VKM 60014

Bollettino tecnico - Marzo 2010

Chevrolet Aveo, Kalos, Lacetti, Nubira, Optra

Informazioni tecniche: VKM 66014

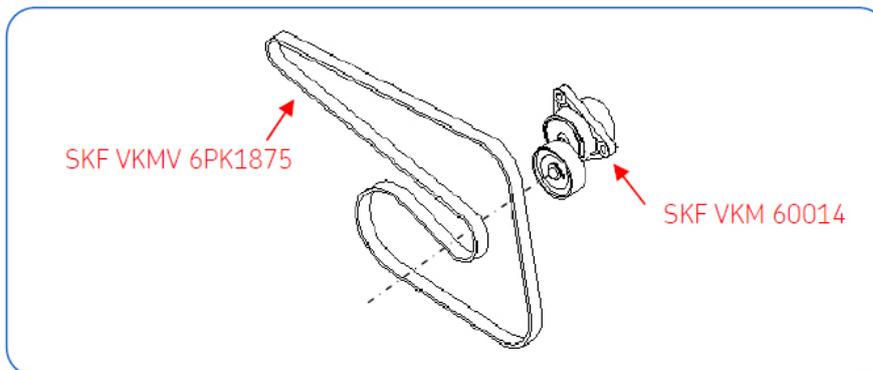
Il tendicinghia OE Chevrolet 96349976 è obsoleto e viene sostituito dal cod OE 96966707. Questo design più recente è offerto da SKF come Kit VKM 60014

Entrambe le versioni puleggia in plastica e in metallo di Chevrolet 96349976 possono essere sostituite dalla nuova versione di SKF VKM 60014. Questo tendicinghia deve essere utilizzato congiuntamente alla cinghia SKF VKMV 6PK1875 (Chevrolet 96183108 e 96990678) per garantire la sostituzione corretta sulle applicazioni auto di cui sopra.
